COMUNICATO N. 5 DEL 06/11/2024

OGGETTO: **NOVITA' REGOLAMENTO TECNICO EASYKART 2025:**

• Nuovo convogliatore carburatore TRYTON MOD. HB-27

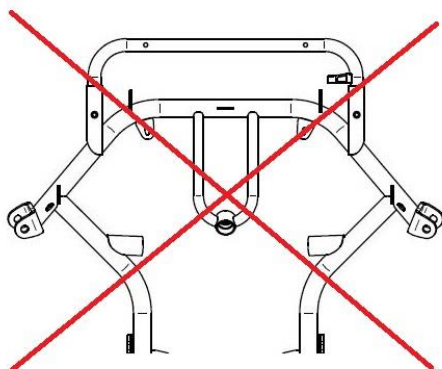
Il motore BMB mod. EKA montato per l'Easykart 125 e il mod. HAT per la categoria BMB CHALLENGE dovranno essere equipaggiati con il nuovo convogliatore carburatore TRYTON mod. HB-27

Si precisa che la versione precedente del convogliatore cod. 40.9456.00 previsto nel regolamento tecnico del Trofeo 2024 non potrà essere utilizzata per la stagione 2025 e seguenti.

1 – COD. 40.17334.00 - CONVOGLIATORE CARBURATORE TRYTON HB-24/27

- Divieto di utilizzo vecchi telai Easykart mod. L28C-Y – R30C-Y

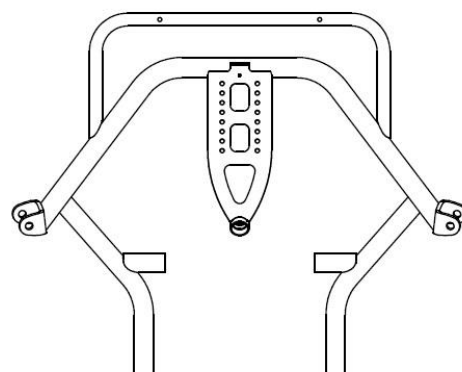
I telai mod. R30C-Y e L28C-Y con il supporto piantone a “U” (1) non si potranno più utilizzare per le manifestazioni ufficiali Easykart 2025 e successive, i telai conformi al regolamento tecnico 2025 saranno quelli attuali con il supporto piantone mod. “ferro da stiro” (2).
